BIO.271.1.1.2021.AP

*Dotyczy: postępowania o udzielenie zamówienia publicznego nr BIO.271.1.1.2021.AP. pn. „Przebudowa dróg gminnych: nr 101925B i nr 101924B Zdręby - Nowy Skazdub - Klonowa Góra oraz drogi wewnętrznej w Nowej Wsi”*

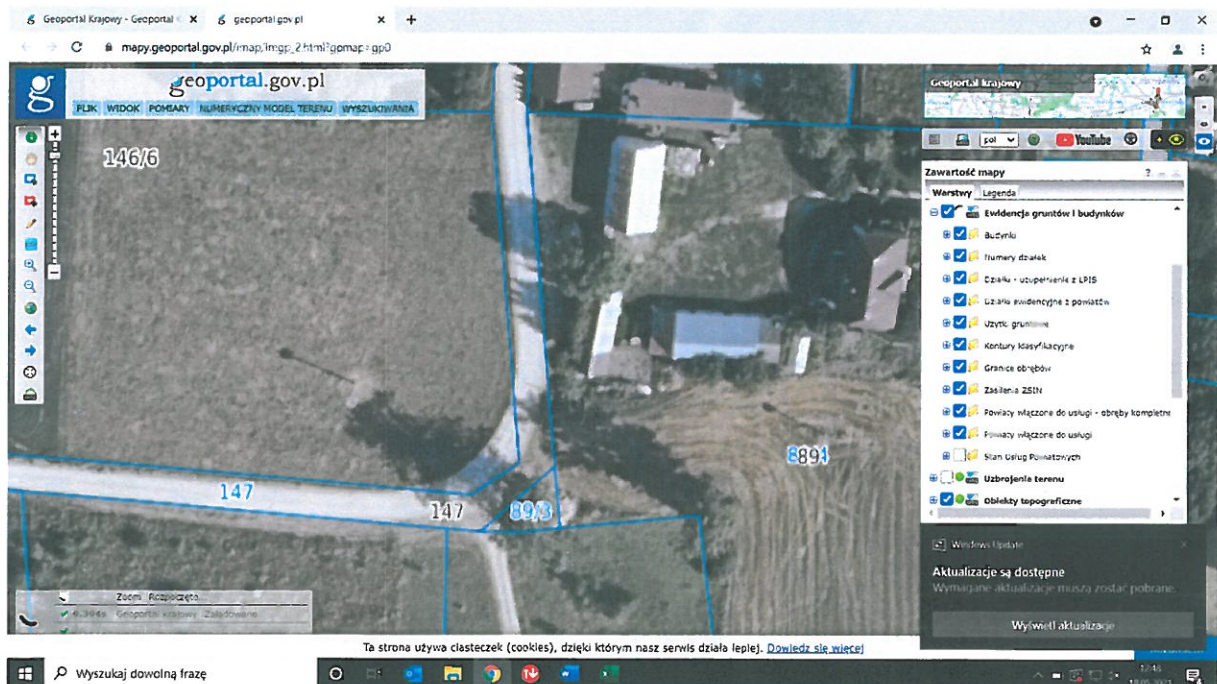
Zgodnie z przebiegiem drogi wewnętrznej w miejscowości Nowa Wieś widocznym na stronie geoportal.gov.pl w kilku miejscach utwardzona droga gruntowa wychodzi poza geodezyjny pas drogowy działka geod. Nr 147. W związku z poniższymi miejscami przesunięć drogi nie uwzględniono w przedmiarze dodatkowe roboty ziemne związanych z korektą drogi. Dotyczy przedmiar „I DROGA WEWNĘTRZNA NOWA WIEŚ – nr geodezyjny 147, 89/3, 91/1”. Tak jak zostało to ujęte w dalszej części przedmiaru „I DROGA WEWNĘTRZNA NOWA WIEŚ – nr geodezyjny 62, 59, 63” pozycja 14 i 16 „usunięcie skarp przy drodze na zakrętach - dopasowanie jezdni do pasa drogowego”

Proszę o uzupełnienie pozycji.

Dodatkowo w tym miejscu geodezyjny pas drogowy wymaga poszerzenia ponieważ aktualnie w najważniejszym miejscu szerokość wynosi około 4,5m co jest zbyt wąskie na wykonanie

projektowanego przekroju drogi składającego się z nawierzchni mineralno-bitumicznej szerokości 3,50 m oraz poboczy 2x 0,75m co łącznie **wynosi 5,00m**.

Wykonawca powinien w swojej ofercie uwzględnić koszty ewentualnego przesunięcia przebudowywanej drogi w Nowej Wsi przy działce nr 89/3.

Działka nr 89/3 zapewni odpowiednią szerokość pasa drogowego.
